## Følgegruppemøde - Kystbeskyttelse af Område 1, Halsskov

Opsamling på møder den 2. oktober og 9. oktober

Den 22. oktober 2025

### Notat fra møde om kystbeskyttelse af Område 1, Halsskov

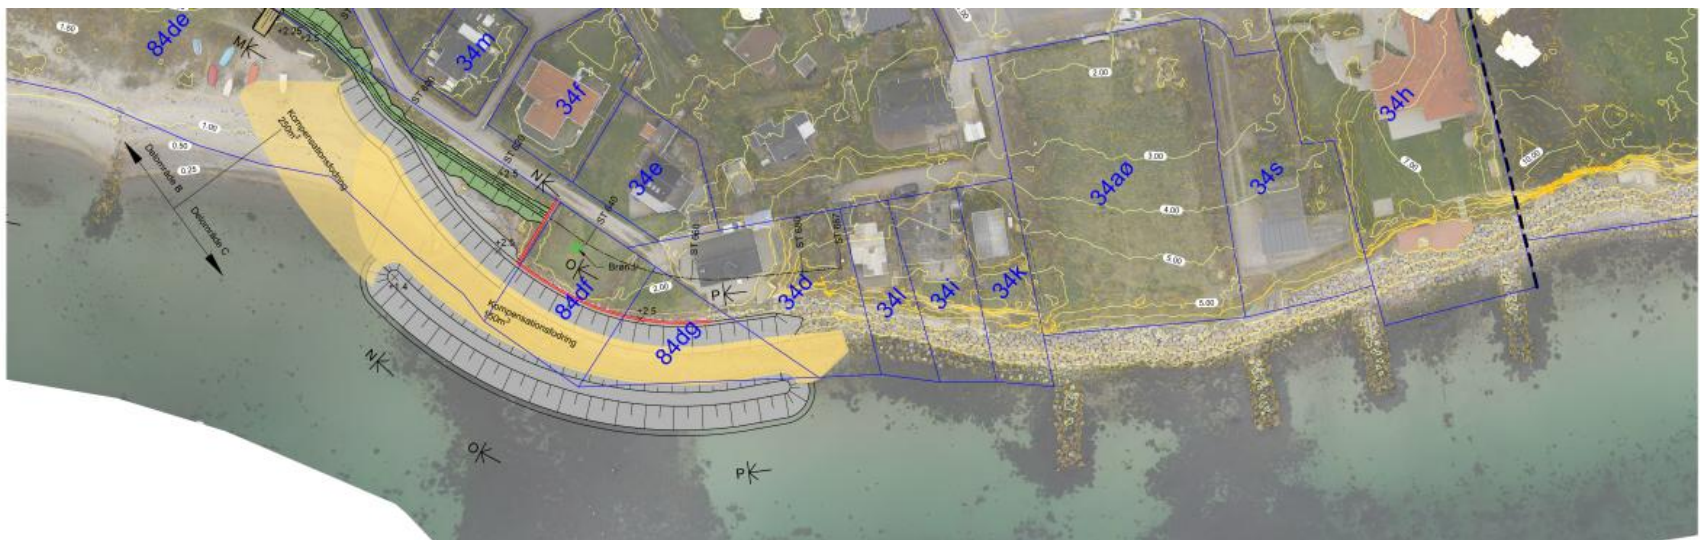
- Det bør vurderes, om der findes et realistisk alternativ, hvor et nyt tilbagetrasket og kombineret dige/mur føres langs vejene, og diget ved campingpladsen opgives. Det vil dog påvirke fritidsboligudlægget i lokalplanen.
- Det eksisterende dige over campingpladsen bør fastholdes, da stigende havvand ellers på sigt kan omdanne området til en sump.

# Begrundelse for løsningen ved Område-1C

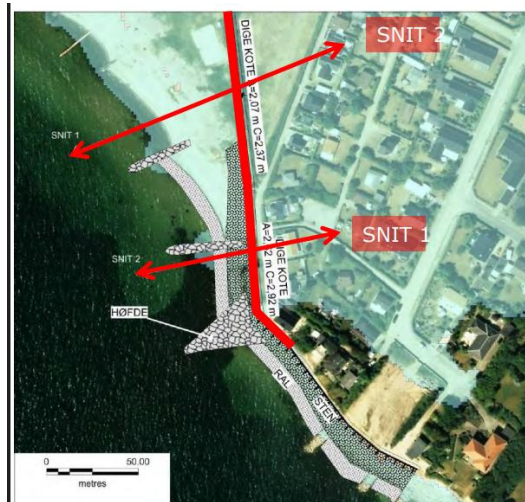
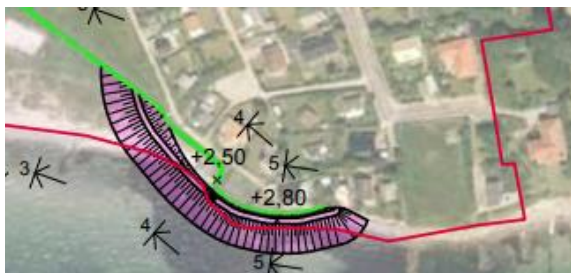
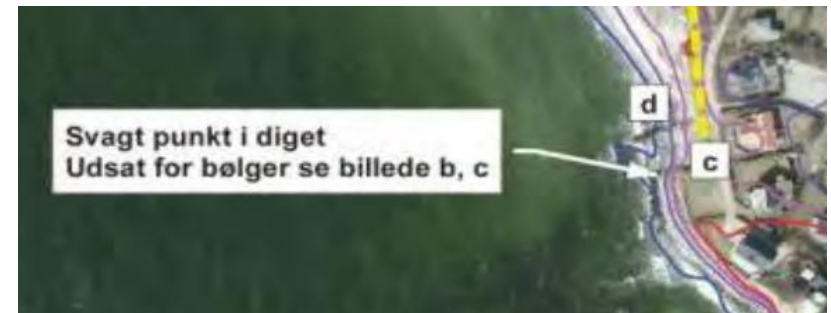
- Arealet er delvist på private arealer, Pilevænget 29 og 31 samt på kommunale arealer.
- Adgang til og langs kysten skal sikres, jf. § 1 pkt. 5).
- Ekspropriation – alternativer skal være overvejet.
- Bølgebryderen beskytter erosionsbeskyttelsen og højvandssikringen (betonmuren og jorddiget) landværts.

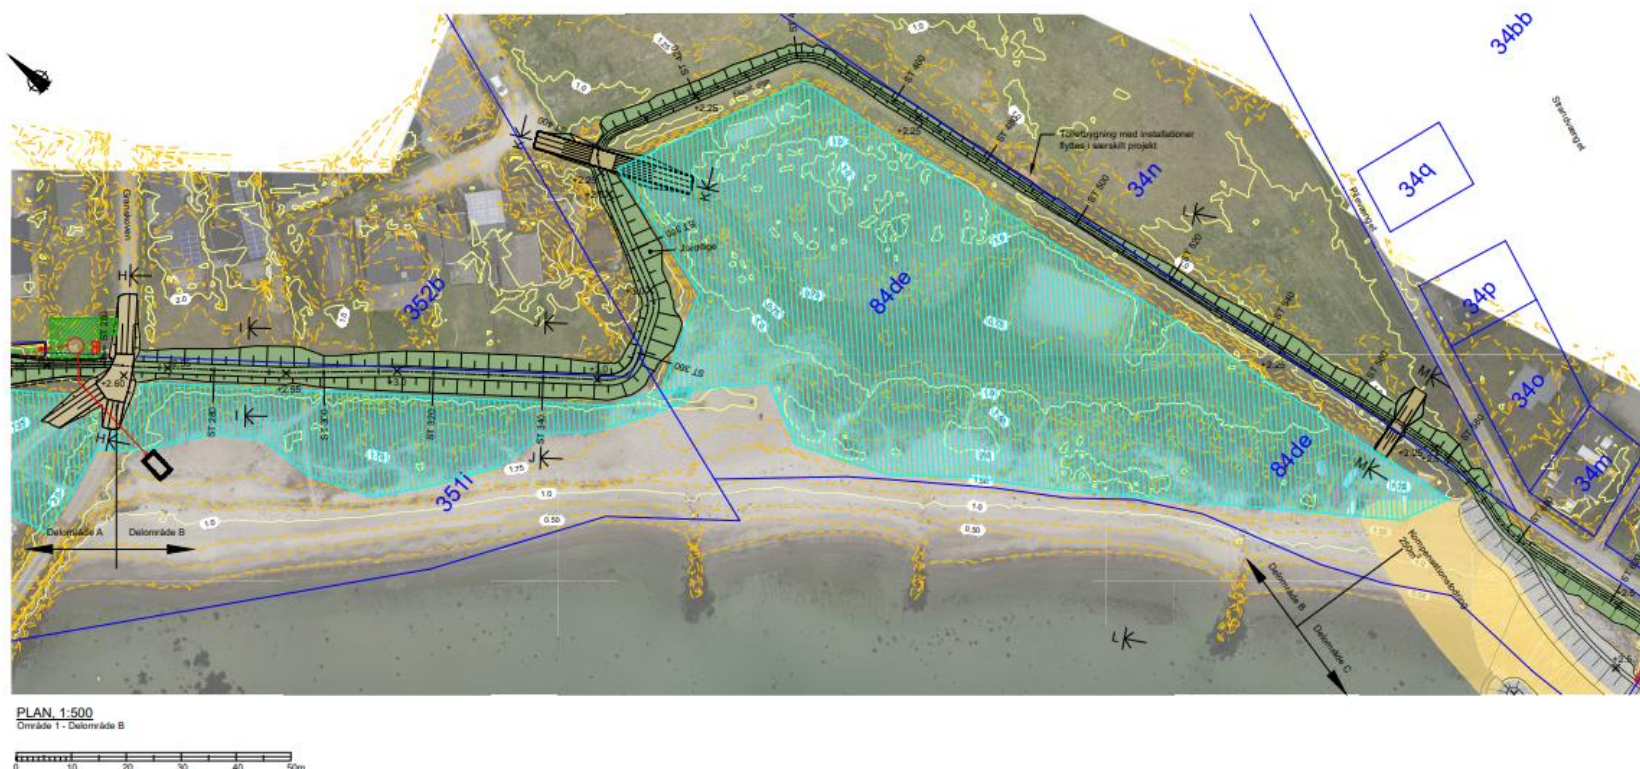
Det ses gerne, at området omkring Søbrinken simplificeres med kun hård kystsikring, ikke sand/ral fodring, som giver en årlig drift?

Altså er det hele nødvendigt eller er der et mindre alternativ?

Ingen bemærkninger og vi tror på rådgivers beregninger og konstruktion, som også bevarer adgang langs kysten.
